**INFORME DE ACCIÓN DE OFICIO POSTERIOR
N° 029-2024-2-OCI/0396-AOP**

**“EXPEDIENTE TÉCNICO DE SALDO DE OBRA:
CREACIÓN DEL PUENTE PEATONAL Y VEHICULAR
ENTRE JR. SINCHI ROCA Y MALECÓN SANTA ROSA
DEL DISTRITO DE HUANCAMELICA – PROVINCIA DE
HUANCAMELICA – DEPARTAMENTO DE
HUANCAMELICA”**

ENTIDAD APROBÓ EL EXPEDIENTE TÉCNICO DE SALDO DE OBRA, CON DEFICIENCIAS TÉCNICAS Y OBSERVACIONES NO SUBSANADAS; SITUACIÓN QUE AFECTA EL OBJETIVO Y FINALIDAD PÚBLICA DEL PROYECTO, ASÍ COMO, VULNERA EL INTERÉS PÚBLICO.

Imagen n.º 1
BMS establecidos para el levantamiento topográfico del expediente de Saldo

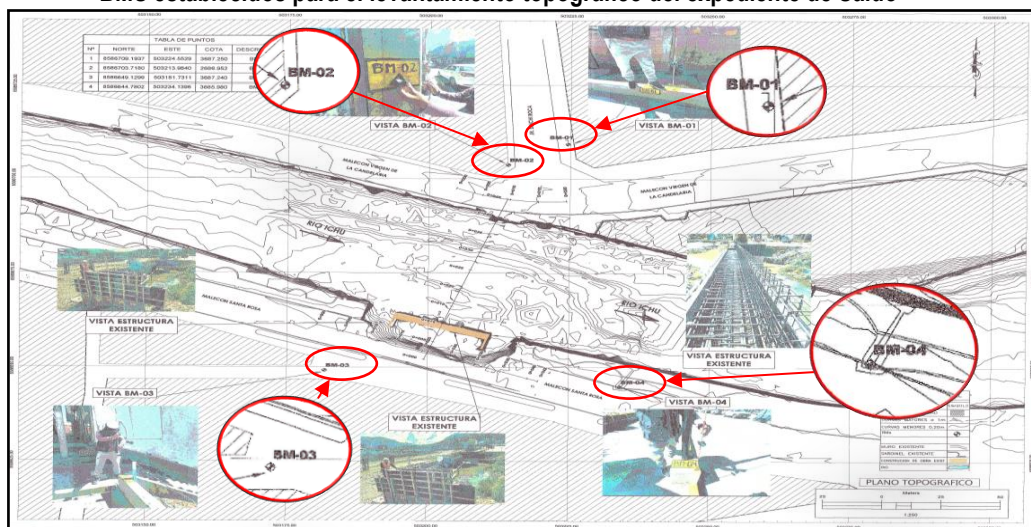
De la revisión al estudio topográfico contenido en el expediente técnico de saldo de obra, se observó que, no se cuentan con **hito o BM⁶ geo referenciado y fijo propio** de la Obra certificado por el Instituto Geográfico Nacional (IGN)⁷, encontrándose solo cuatro (4) BMs auxiliares no certificados, inobservando el numeral 3.1 - Nivelación de la Norma Técnica Geodésica para levantamientos geodésicos verticales, aprobado mediante Resolución Jefatural n.° 057-2016/IGN/UCCN de 10 de junio de 2016, el cual establece que, todos los trabajos de nivelación deben estar referidos a la Red de Nivelación Nacional que constituye la red Geodésica Vertical Oficial que tiene como superficie de referencia el nivel medio del mar, conformada por Marcas de Cota Fija (MCF) o Bench Mark (BM), a continuación, se muestra la ubicación de BM's auxiliares en el puente, sin puntos BMs certificados por el IGN:

Asimismo, debido a la magnitud y envergadura de la Obra, el expediente técnico de saldo de Obra, debe especificar las cotas de partida y cierre de la poligonal del estudio topográfico, debiendo encontrarse referenciado a la Red de Nivelación Nacional que constituye la red Geodésica Vertical Oficial⁸, registrados por el Instituto Geográfico Nacional (IGN), el cual permita realizar un control planimétrico adecuado para determinar los niveles de fondo de cimentación y superficie de los estribos o componente del Puente y la falta de consideración de BM certificados, no garantizaría un adecuado procedimiento de replanteo topográfico para realizar verificaciones durante la ejecución de la obra y controles posteriores, situación que no fue advertida por el Evaluador, Sub Gerente de Estudios, Supervisión y Liquidación, así como, por el Gerente de Infraestructura y Planeamiento territorial.

Imagen n.º 3
Estudio hidrológico e hidráulico del expediente técnico

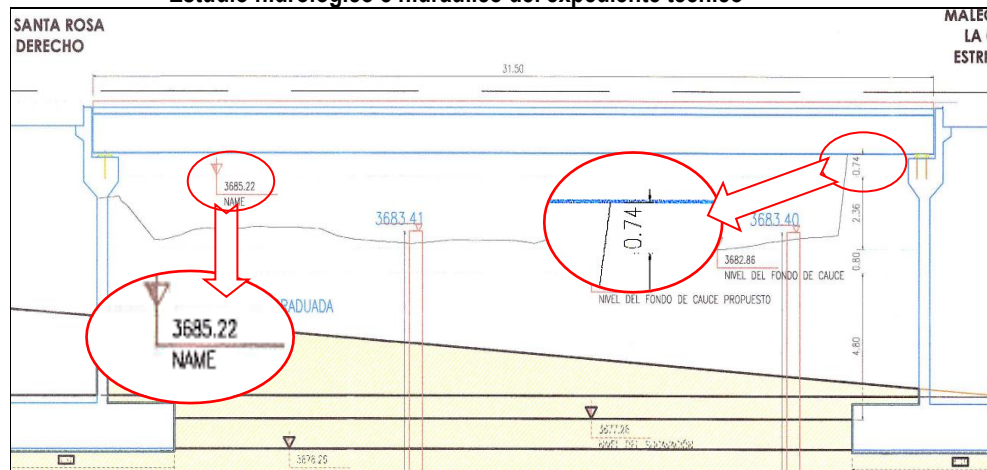
Al respecto, del cálculo hidrológico e hidráulico del expediente técnico de saldo de Obra, se evidenció, que el nivel de aguas máximas extraordinarias (NAME), tiene como cota de 3685.22 metros y el estribo izquierdo tiene como cota de la parte más baja del fondo de viga 3686.50 metros, presentando una diferencia de 1.28 metros, asimismo, el estribo derecho tiene como cota 3686.00 metros presentando una diferencia de 0.78 metros, tal cual se muestra en las siguientes imágenes:

Por tanto, de acuerdo a la normativa, se debió considerar como mínimo una altura libre de 1.50 m desde la parte más baja del fondo de viga de la superestructura con respecto al nivel de aguas máximas extraordinarias.

Respecto a lo señalado, se evidenció que el expediente técnico de saldo de Obra, no cumple con la altura libre mínima de la parte más baja del fondo de la viga de la superestructura con respecto al nivel de aguas máximas extraordinarias.

Imagen n.° 8
Lamina SL-01 (Sistema de iluminación)

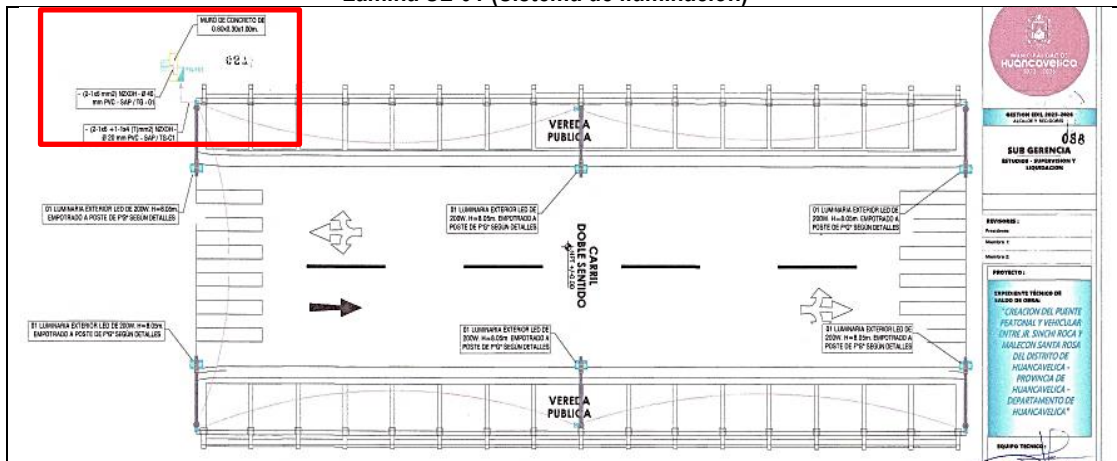
De la revisión efectuada al expediente técnico, se evidenció metrados en exceso en la partida 01.03.01.07.01 murete de concreto de 80X30X1100 cm.

Según plano (lámina SL-01) indica la instalación de un (1) murete de concreto de 80X30X1100 cm, tal como se evidencia en la siguiente imagen:

Sin embargo, en la planilla de metrados, partida 01.03.01.07.01 murete de concreto de 80X30X1100 cm contempla un metrado total de siete (7) Pza.

En ese sentido, en la partida 01.03.01.07.01 murete de concreto de 80X30X1100 cm se consideró un exceso de metrado de seis (6) Pza. Este hecho implicaría un incremento en el presupuesto de la obra de S/7 856,82 (costo directo), situación que no fue observado por el Evaluador, Sub Gerente de Estudios, Supervisión y Liquidación y Gerente de Infraestructura y Planeamiento Territorial.
